PTV	FINAL ASSEMBLY INSTRUCTION	PT5664
	POWER SUPPLY 4008 109 71110	Digital & Analog Composite WMF
Prepared by : BKB

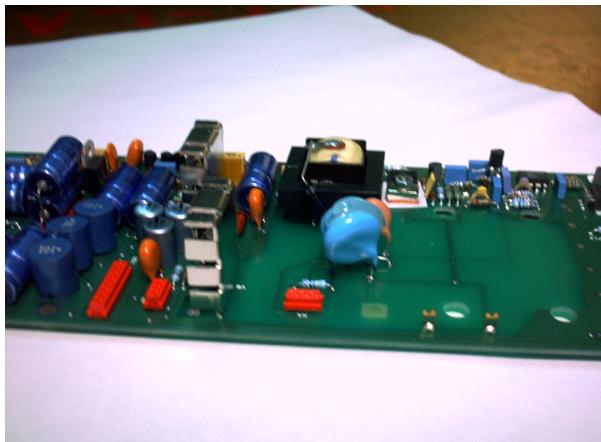
Kondensator C-063 (10nF) udskiftet til 2 stk. 4,7nf fra MuRata: DE1610-452E472M-KXSMKX12C50
 Part nummer: 4008 102 05000

De monteres ved siden af hinanden se billede:

Monter 2 BZX79-12V i antiparallel mode på indgang af forstærker.

Kodenummer: 9331 178 10113

Se diagram og billede:
